DELIBERAZIONE DELLA GIUNTA REGIONALE 8 luglio 2024, n. 954

Comuni di Fasano (BR) e Locorotondo (BA) Progetto definitivo - P1927 - Realizzazione della nuova condotta adduttrice per l'alimentazione dell'abitato di Fasano (BR)" Proponente: Acquedotto Pugliese S.p.A. AUTORIZZAZIONE PAESAGGISTICA art. 90 NTA del PPTR, in deroga ai sensi dell'art. 95.

Comune d'intervento: Fasano (BR) e Locorotondo (BA).
"P1927 - Realizzazione della nuova condotta adduttrice per
l'alimentazione dell'abitato di Fasano (BR) – Progetto definitivo"
Proponente: Acquedotto Pugliese S.p.A.

AUTORIZZAZIONE PAESAGGISTICA ex art. 146 D.Lgs. 42/2004 e art. 90 NTA del
PPTR, in deroga ex art. 95.

Figura 2. IN ROSSO Pianta e sezione della nuova camera di collegamento a monte

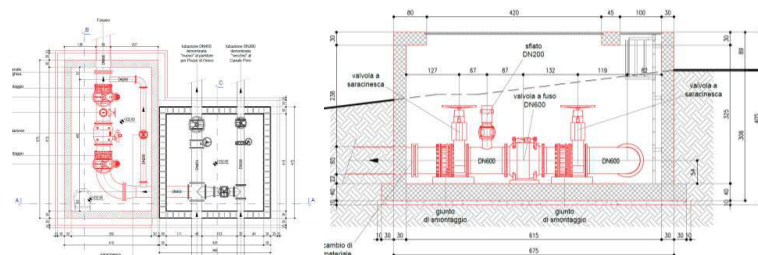
- **una nuova camera di collegamento di monte** (nel Comune di Locorotondo): formata interamente da pareti e solette in cemento armato, e avente altezza fuori-terra di 90 cm;

Figura 3: Sovrapposizione con le tutele del PPTR: a fil di ferro camera di collegamento a monte, in VERDE il BP – Boschi

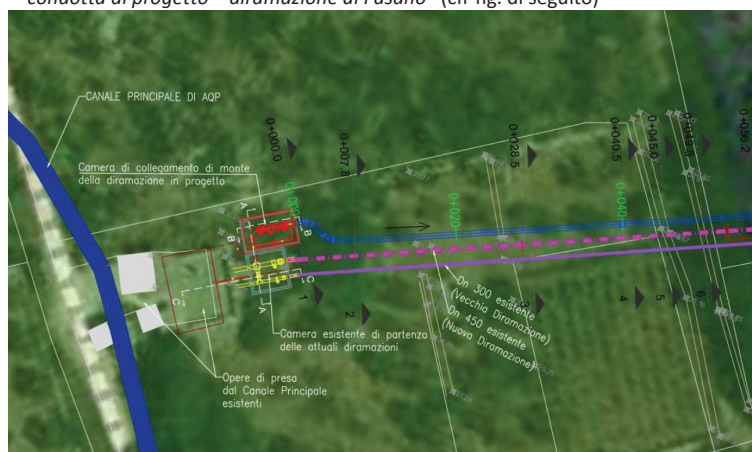
- **BP – Boschi**, disciplinato dagli indirizzi di cui all'art. 60, dalle direttive di cui all'art. 61 e dalle prescrizioni di cui all'art. 62 delle NTA del PPTR. Betto BP è direttamente interessato dalla costruzione della “nuova camera di collegamento di monte” e della “condotta di progetto – diramazione di Fasano” (cfr fig. di seguito)

A riguardo il progetto con la previsione dei suddetti due interventi, come rappresentato dal proponente nell'elaborato integrativo “P1927_PD-01_08_B-RelazionePaesaggistica.pdf” (cfr pag. 3) risulta, **in contrasto con l'art. 62 comma 2)** lett. a1), a2) e a9) che ritengono rispettivamente non ammissibili piani, progetti e interventi che comportano la “trasformazione e rimozione della vegetazione arborea od arbustiva”, “nuova edificazione” e “realizzazione di gasdotti, elettrodotti, linee telefoniche o elettriche e delle relative opere accessorie fuori terra (cabine di trasformazione, di pressurizzazione, di sezionamento, di manovra ecc) (...) sono invece ammissibili tutti gli impianti a rete se interrati sotto strada esistente”.

Tutto ciò premesso l'intervento progettuale previsto, considerata la presenza del BP – **"Boschi"** e dell'UCP – **"Area di rispetto dei boschi"** così come già precedentemente evidenziato al paragrafo (TUTELE DEFINITE DAL PIANO PAESAGGISTICO TERRITORIALE - PPTR), non può ritenersi ammissibile ai sensi dall'art. 62 delle NTA del PPTR.

1. sia prevista la ricollocazione delle essenze arboree, per le quali si prevede l'espianto, nelle immediate vicinanze;
2. siano evitate trasformazioni e rimozioni della vegetazione arborea ed arbustiva in aree esterne a quelle di intervento, durante le fasi di realizzazione delle opere, ponendo attenzione all'organizzazione del cantiere;
